改善箇所説明図

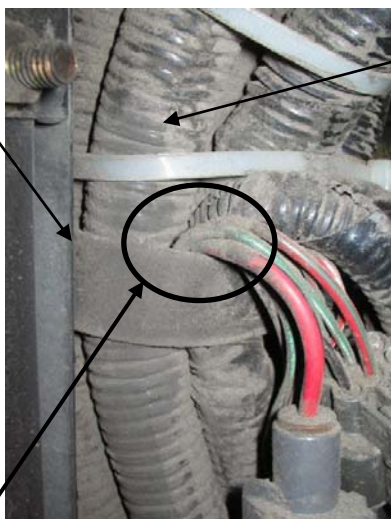
基準不適合発生箇所

エンジンルーム内の電気配線の取り回しが不適切なため、当該配線が固定金具の端部と干渉しているものがある。そのため、そのままの状態で使用を続けると、車体の振動等により当該配線が損傷・短絡し、最悪の場合、制動灯等後面の灯火器類が点灯しない、又はエンジンが停止し、再始動できなくなるおそれがある。

改善措置の内容

全車両、当該電気配線を点検し、取り回しが不適切な場合は、取り回しを変更し、ケーブルバンドで固定する。また当該配線に損傷のある場合は、配線を補修する。
